「宮城県民会館・宮城県民間非営利活動プラザ複合施設新築設計業務 公募型プロポーザル」

質問回答書

提案対象エリア図

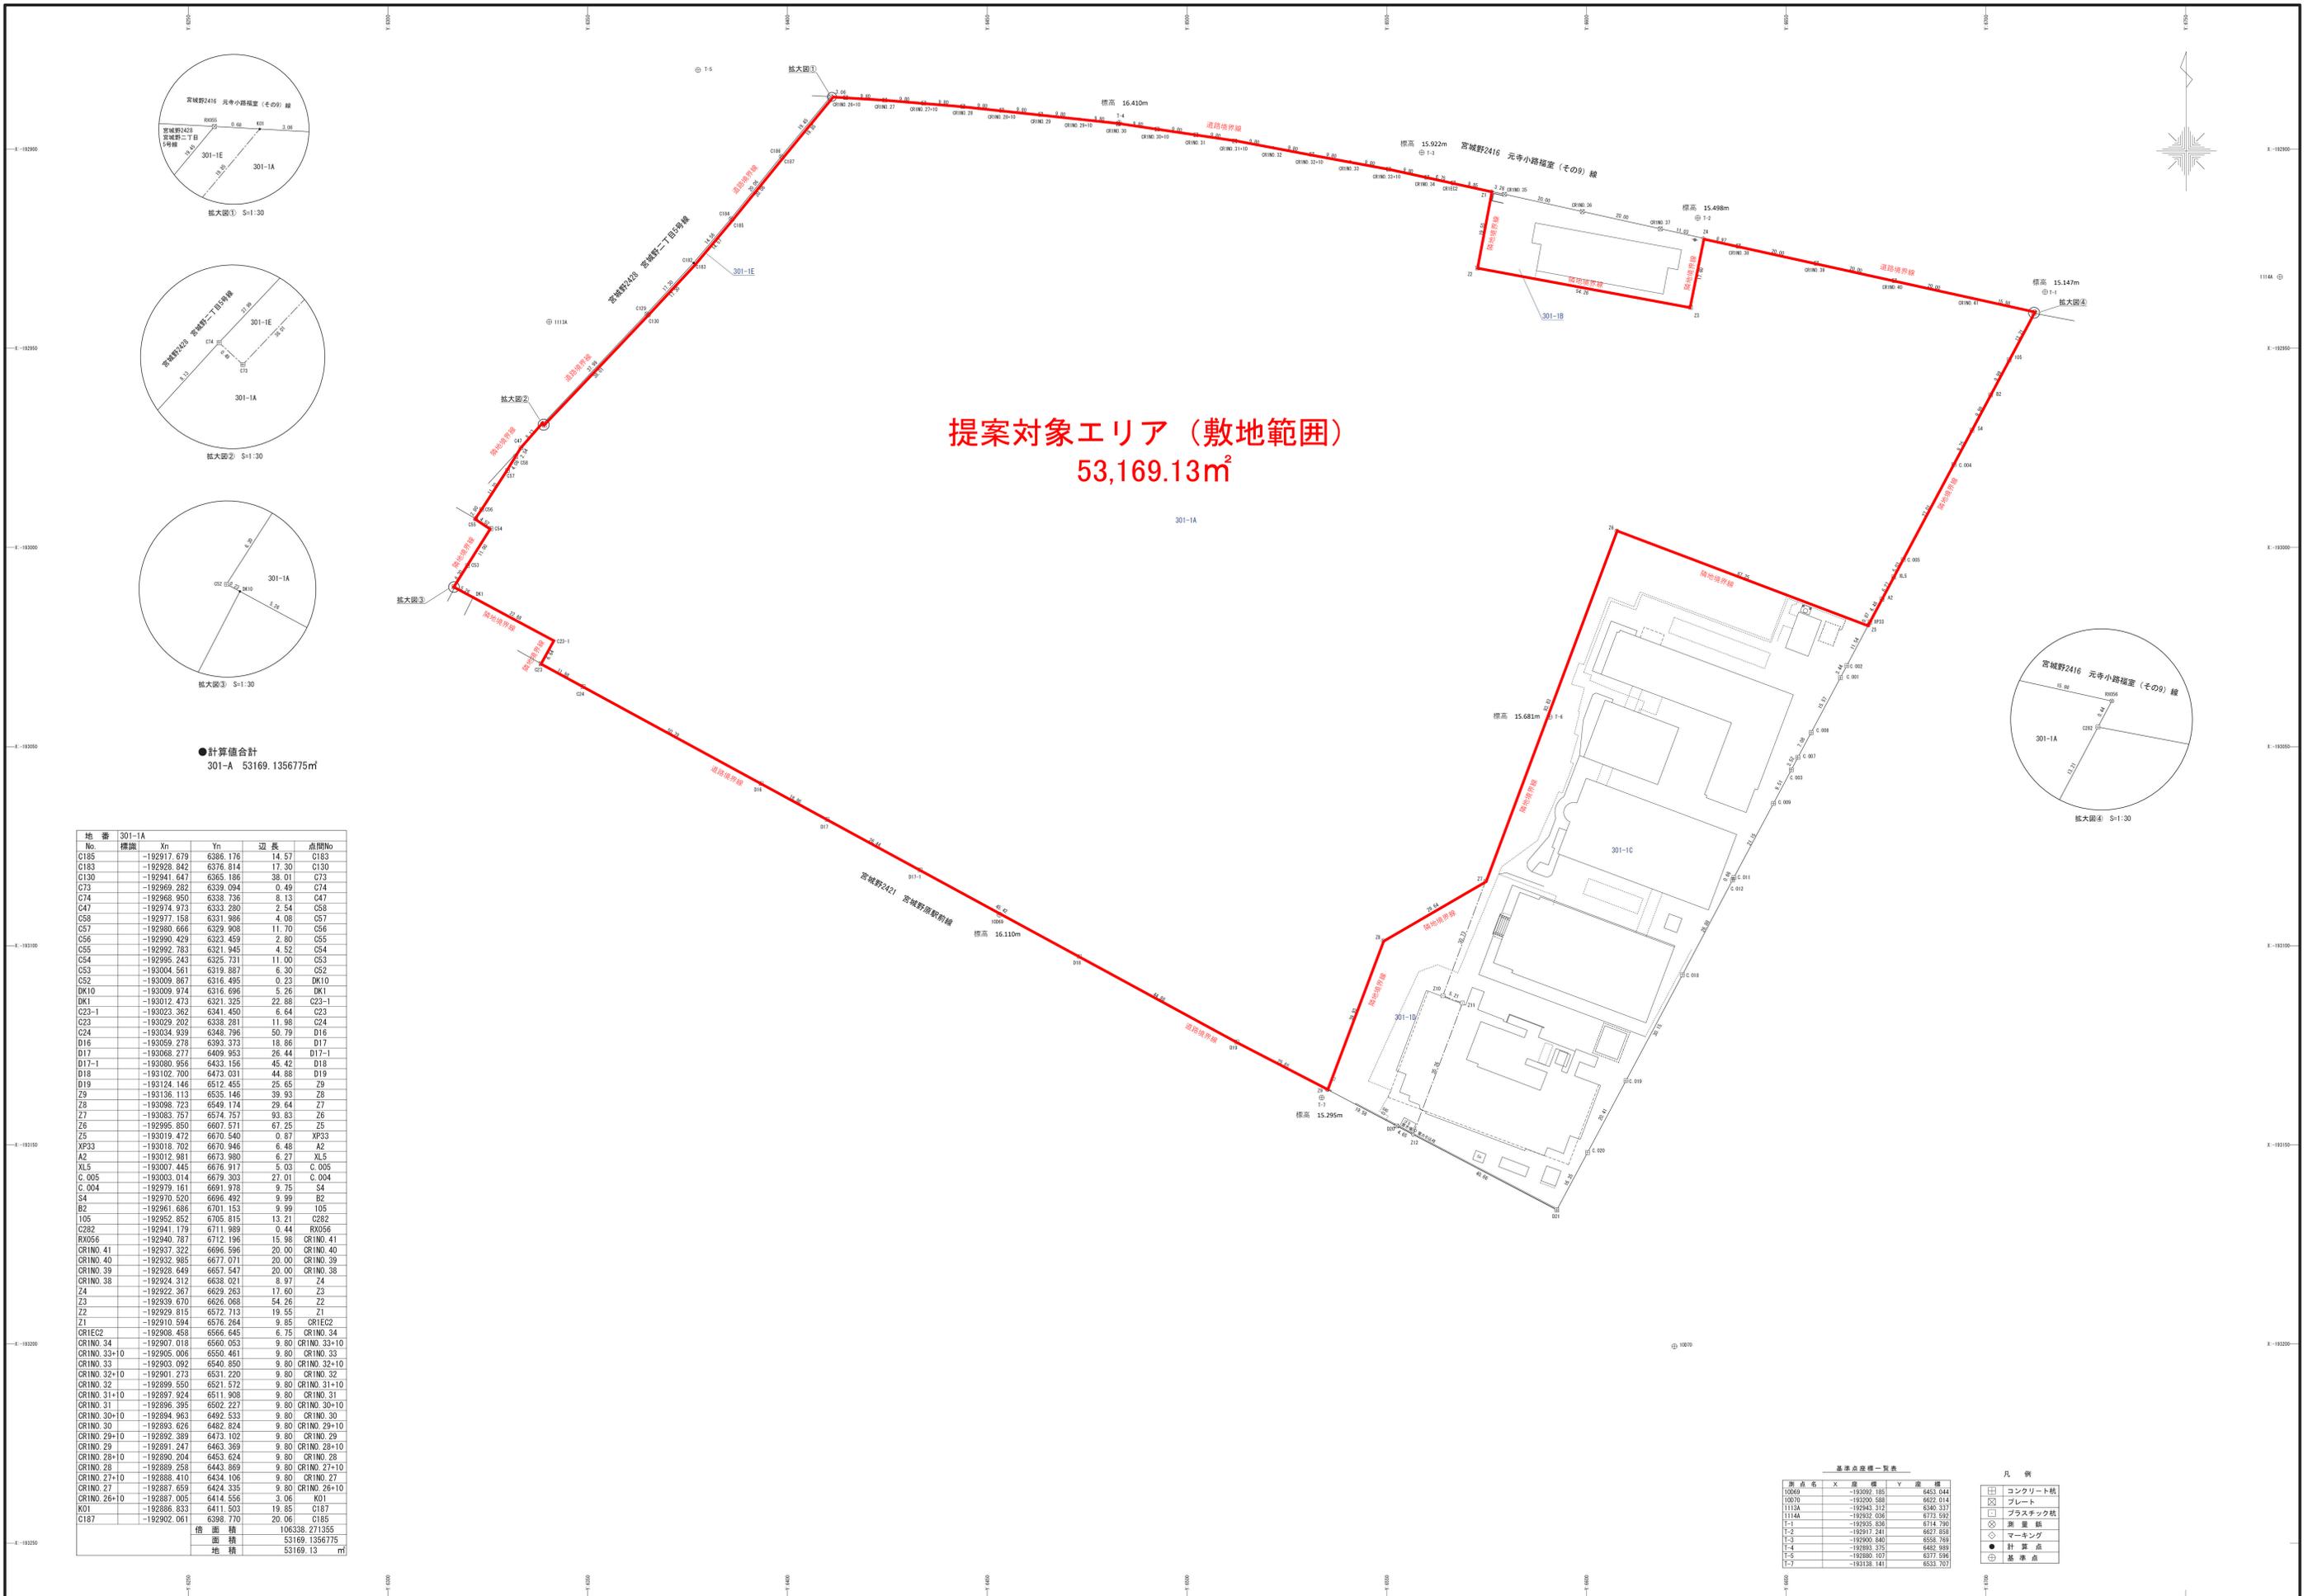
質問 No.	質問内容	回答	回答日
34	「別添3 計画概要書」に記載の敷地面積 約55,000㎡(提案対象エリア約53,000㎡)について、別図2の敷地概要図では地積53,169.13㎡の記載があり、この範囲が提案対象エリアに当たると考えましたが、この他に敷地面積55,000㎡に含まれるエリアがあると考えて宜しいでしょうか。またその場合、敷地面積に含まれる範囲についてご教示下さい。	提案対象エリアは敷地概要図における301-1A(53,169.13㎡)であり、これが建築基準法上の敷地面積となります。ただし、その内、将来の活用予定地約15,000㎡及び郵便局の敷地は、敷地分割する可能性があります。55,000㎡は隣接する土地を含む面積ですが、当事業の敷地からは除きます。添付の「提案対象エリア図」を参照願います。	1月6日
35	「資料3 設計における留意事項 2 ホール部門(1)舞台①プロセニウム形式」について、間口・高さ等の指定があればご教示ください。	指定はありません。	1月6日
36	新県民会館の建設予定地周辺のインフラ整備状況(水道、下水道、都市ガス、電力など)をご教示下さい。	実施要項の提示資料の範囲で検討願います。	1月6日
37	現県民会館(東京エレクトロンホール宮城)の光熱水費について、各料金の内訳(電気、油、水道、下水道など)をご教示下さい。また、各料金、使用量に関する月毎のデータがあれば、あわせてご教示下さい。	実施要項の提示資料の範囲で検討願います。	1月6日
38	実施要項 Ⅲ参加申込者の資格要件等 1参加申込者の資格要件 (2)宮城県建設工事入札参加登録等指名停止要領に基づく入札参加指名停止措置を受けていないもの。とありますが、指名停止処置を受けていないものだけでなく、宮城県建設工事参加登録をしていないものも参加申込者の資格要件に該当すると考えてよろしいでしょうか。	貴見のとおりです。	1月6日
39	参加申込書・提案書作成要領P1 1(2)ハ(ハ)について、設計事務所の設計業務実績は、同一の法人であれば、参加申込者とは別の支社の実績でもよいでしょうか。	設計事務所の設計業務実績は、同一法人の他の事業所(本社、支社、支店等)の実績でも構いません。	1月6日
